改善箇所説明図

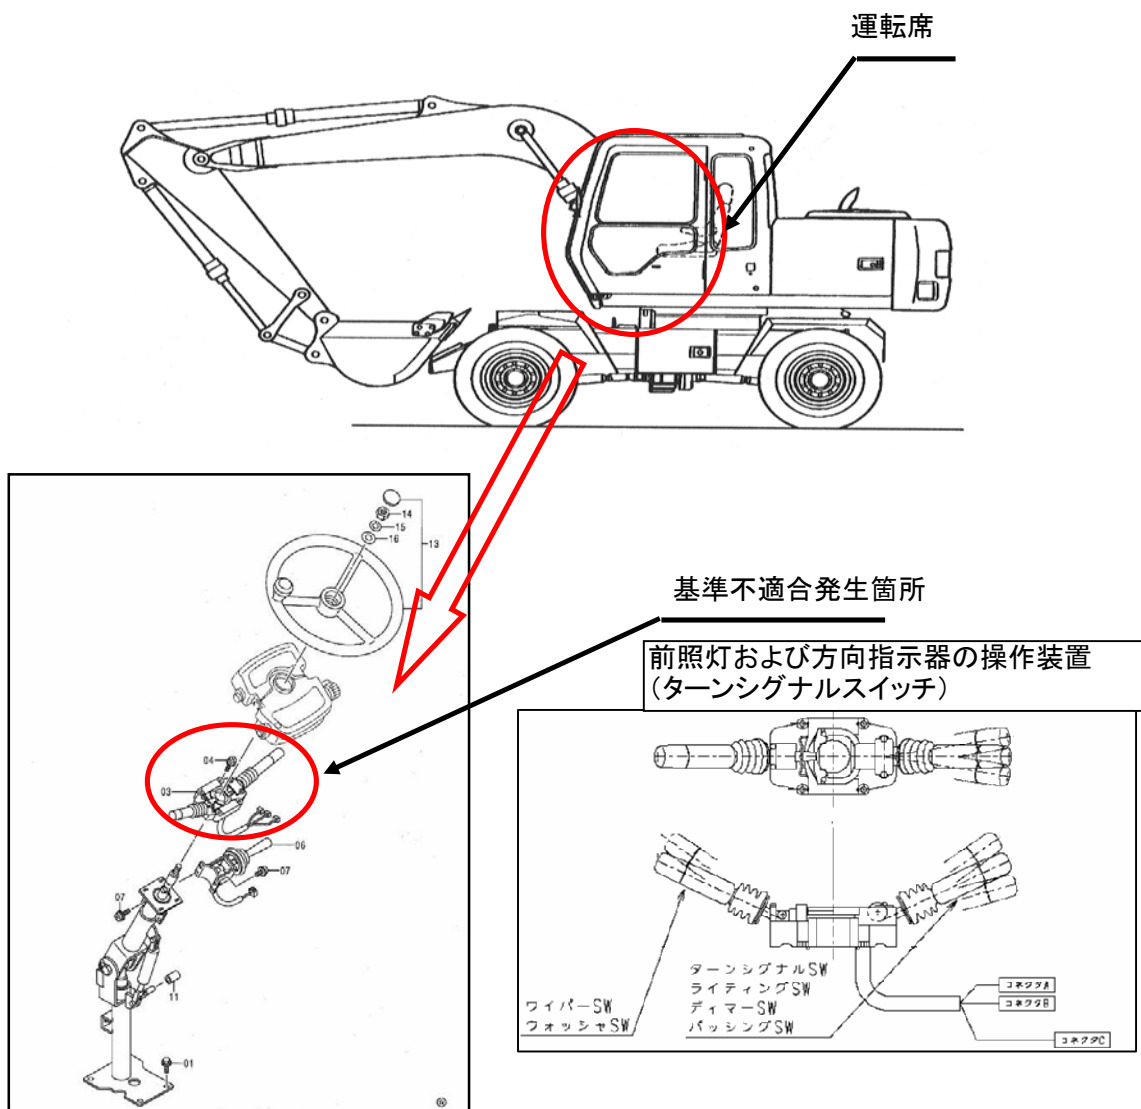
前照灯および方向指示器の操作装置において、走行用前照灯用スイッチの接点部の形状に不適切なものがあるため、走行用前照灯点灯時に左の方向指示器を作動させると、走行用前照灯が消灯するおそれがある。

全車両、当該装置を点検し、不適切な場合は、当該装置を良品に交換する。

識別: 前照灯および方向指示器の操作装置の
前照灯操作部先端に白ペンにてマーキングを行う
